# Rapport de contrôle d'installations électriques à basse et à très basse tension

RÉF. 159/2025/108997/D01:1

DATE DU CONTRÔLE 07/07/2025 (09:00 - 10:00) AGENT VISITEUR Stéphane Hanchir  
 ADRESSE DU CONTRÔLE Rue d'Hoffschmidt 50 - 6720 Habay TYPE DE CONTRÔLE Visite de contrôle vente ancienne installation (8.4.2)

**Croquis de position élémentaire et descriptif sommaire des tableaux**

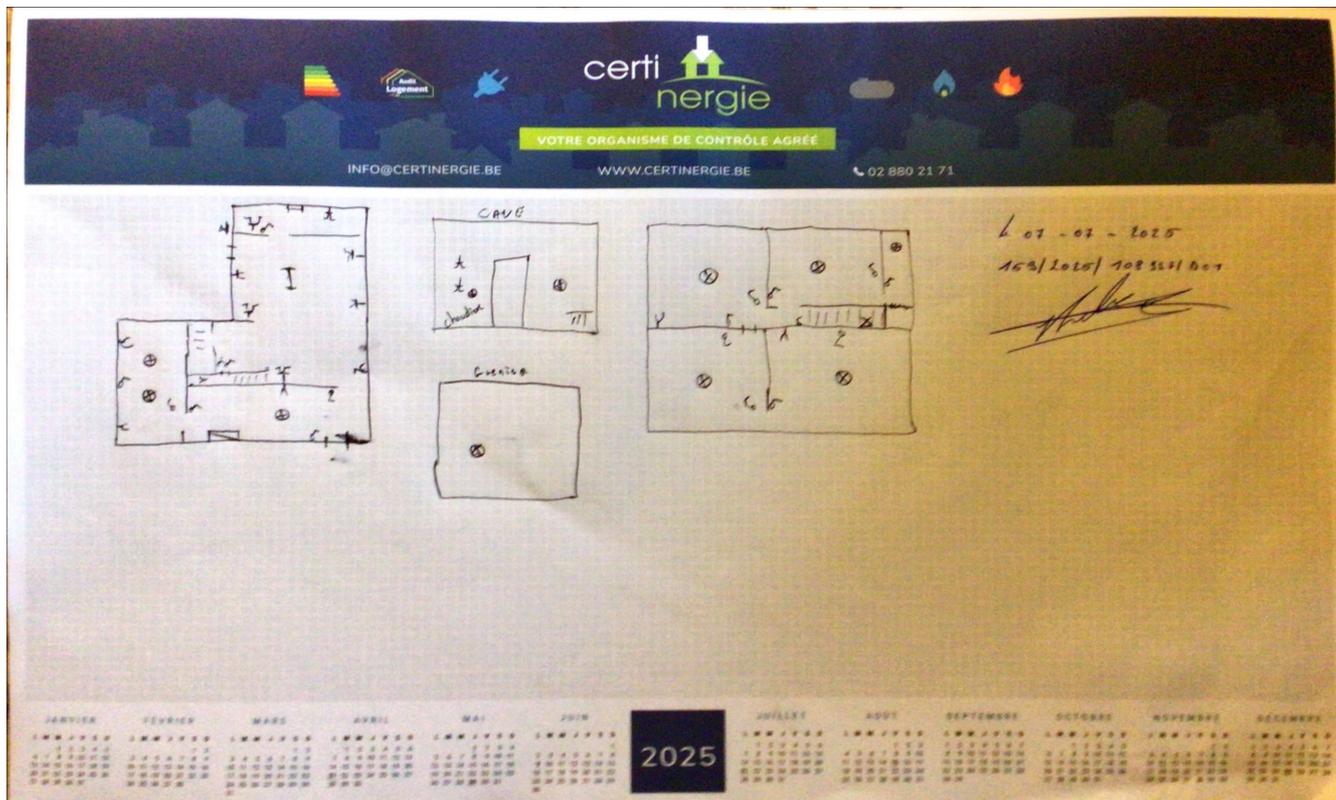
Le ou les socles de prise en défaut sont localisés dans la cuisine
